Hvidbog

Hvidbog med høringsvar til forslag til lokalplan 12.7, Rammelokalplan for Hyldagerkvarteret og kommuneplantillæg nr. 8 til Kommuneplan 2018 samt Miljøvurderingen.

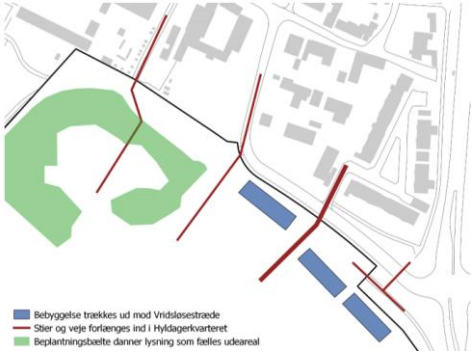
Indsendt af:	Indsigelse/bemærkninger	Forvaltningens vurdering	Ændringsforslag til lokalplan, kommuneplantillæg og/eller miljøvurdering
2	Vejdirektoratet	<p>2/1</p> <p>Vejdirektoratet meddeler, at Indholdet af forslag til Lokalplan 12.7 for Hyldagerkvarteret ikke giver Vejdirektoratet anledning til at gøre indsigelse.</p> <p>Vejdirektoratet skriver dog følgende bemærkninger:</p> <p>Det fremgår desuden, at der i forbindelse med miljøvurderingen af Lokalplan 25.6 for Hyldager Bakker er lavet støjberegninger, der viser den støjdæmpende effekt i Hyldagerkvarteret ved gennemførelse af støjvoldsprojektet Hyldager Bakker.</p> <p>Beregningerne viser, at der efter etableringen af Hyldager Bakker, vil være en marginal overskridelse af miljøstyrelsens vejledende grænseværdi på 58 dB. Der er derfor behov for yderligere støjdæmpende tiltag. Det forudsættes derfor i lokalplanen, at den nuværende asfalt på den nærmeste del af Holbækmotorvejen udskiftes til en mere støjsvag asfalt, forventeligt i år 2028.</p> <p>Vejdirektoratet bemærker hertil, at Vejdirektoratet på nuværende tidspunkt</p>	<p>2/1</p> <p>Som det fremgår af miljøvurderingen (kap. 7.2.2), er der på Hyldagergrunden i dag et støjniveau på mellem 60 og 62 dB. Beregningerne viser, at der efter etableringen af Hyldager Bakker, vil være et støjniveau på mellem 58 og 59 dB. Altså en marginal overskridelse (0-1 dB) af miljøstyrelsens vejledende grænseværdi på 58 dB. Det er en meget lille, og næppe hørbar, overskridelse, som dog af juridiske årsager skal sikres overholdt. Der er derfor behov for yderligere støjdæmpende tiltag.</p> <p>Da lokalplan 12.7 er en rammelokalplan, og der på nuværende tidspunkt ikke foreligger en endelig plan for bebyggelsen, opstiller lokalplanen mulige scenarier for den fremtidige udvikling til boligformål i området i forhold til at overholde miljøstyrelsens vejledende grænseværdi.</p> <p>Et af scenarierne er, at asfalten udskiftes på Holbækmotorvejen og Roskildevej (støjsvag SMA8 eller bedre). Hvis asfalten udskiftes, vil der frit kunne etableres boliger på Hyldagergrunden. Kun langs det yderste af planområdet nord/nordvestlige afgrænsning mod Hyldagerparken og sydøstlige</p>	<p>2/1</p> <p>Følgende tilrettes:</p> <p>Forvaltningen bemærker, at det tydeliggøres i lokalplanen, at udskiftningstidspunktet (år 2028) og asfalttypen (SMA 8) er en mulig fremtidig og ikke en egentlig beslutning. Yderligere tydeliggøres det, at de byggeretsgivende lokalplaner skal indeholde bebyggelsesregulerende bestemmelser, der sikrer, at støjgrænseværdierne overholdes.</p> <p>På baggrund heraf vurderer forvaltningen, at ved at udtage delområderne 2 og 3 af rammelokalplanen kan der åbnes op for en større fleksibilitet i forhold til den efterfølgende planlægning i området. Den endelige placering af delområderne 2 og 3 (på henholdsvis 9.000 m² og 9.300 m²) skal derfor ske i forbindelse med</p>

Indsendt af:	Indsigelse/bemærkninger	Forvaltningens vurdering	Ændringsforslag til lokalplan, kommuneplantillæg og/eller miljøvurdering
		<p><i>ikke</i> har aktuelle planer om at udskifte belægningen på Holbækmotorvejen langs projektområdet, da restlevetiden forventes at være minimum 7-9 år. Vejdirektoratet har derfor heller ikke truffet endelig beslutning om, hvilken belægningstype, der skal anvendes på den pågældende strækning.</p>	<p>afgrænsning mod Vridsløsevej vil støjniveauet overgå 58 dB.</p> <p>Såfremt, der udarbejdes byggeretsgivende lokalplaner før en mulig/fremtidig udskiftning af asfalten, skal lokalplanerne indeholde bebyggelsesregulerende bestemmelser, som sikrer, at støjgrænseværdierne overholdes. Det kan f.eks. være ved at stille krav om, at boligerne nærmest støjilden udføres med støjisolering i facaden, og at de primære opholdsarealer etableres bag bygningen, som derved agerer støjskærm.</p> <p>Dermed bliver udskiftningen af asfalten på Roskildevej/motorvejen ikke en præmis for den endelige planlægning for boligbebyggelse på Hyldagergrunden. Når scenariet alligevel er taget med i lokalplanredegørelsen, er det for at vise den fleksibilitet og uforudsigelighed, der er forbundet med at planlægge mange år ud i fremtiden. Såfremt asfalten udskiftes før nogle af boligerne ibrugtages, vil der til disse boliger ikke være behov for yderligere støjdæpende foranstaltninger.</p> <p>Endelig kan trafikstøjniveauet på tidspunktet for udarbejdelse af byggeretsgivende lokalplaner genberegnes. Da overskridelsen af støjgrænseværdien er af begrænset karakter,</p>	<p>udarbejdelsen af de byggeretsgivende lokalplaner for derved på bedst mulig vis at kunne håndtere og regulere støjniveauet i området ved hjælp af bebyggelsen.</p> <p>Udtagelsen af delområde 2 og delområde 3 medfører således en ændring i rammelokalplanens formålsbestemmelse. Det primære formål bliver derfor at udlægge området til boligformål og sikre vejadgang til kvarteret.</p> <p>Udtagningen af delområde 2 og delområde 3 medfører en række tekstmæssige ændringer i selve rammelokalplanen. Desuden udgår delområderne i kortbilag 1-4.</p> <p>For ændringer, se <i>skematisk oversigt over ændringer</i>.</p>
